INA INFORMACIÓN DE SERVICIO

Polea de inversión 532 0471 10

Diferencias visuales

Nº de artículo: 532 0471 10

Fig. 1: 532 0471 10 - Modelo anterior

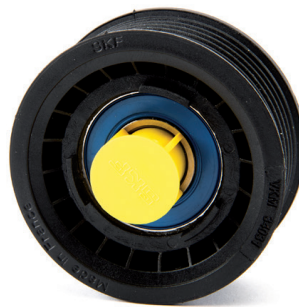
Debido al desarrollo continuo de nuestros productos, se ha modificado el diseño de la polea de inversión 532 0471 10.

En el modelo antiguo, el tornillo está fijado con un seguro de plástico amarillo (figura 1). Este debe retirarse antes de montar la polea de inversión, pero el tornillo puede desprenderse a continuación.

El nuevo modelo incluye un tornillo sujeto al rodillo sin posibilidad de pérdida (figura 2). De este modo, siempre permanece en la polea de inversión.

Ambos modelos cumplen con las especificaciones técnicas y pueden utilizarse sin limitaciones.

Es posible que se mezclen ambos modelos durante la fase de transición.
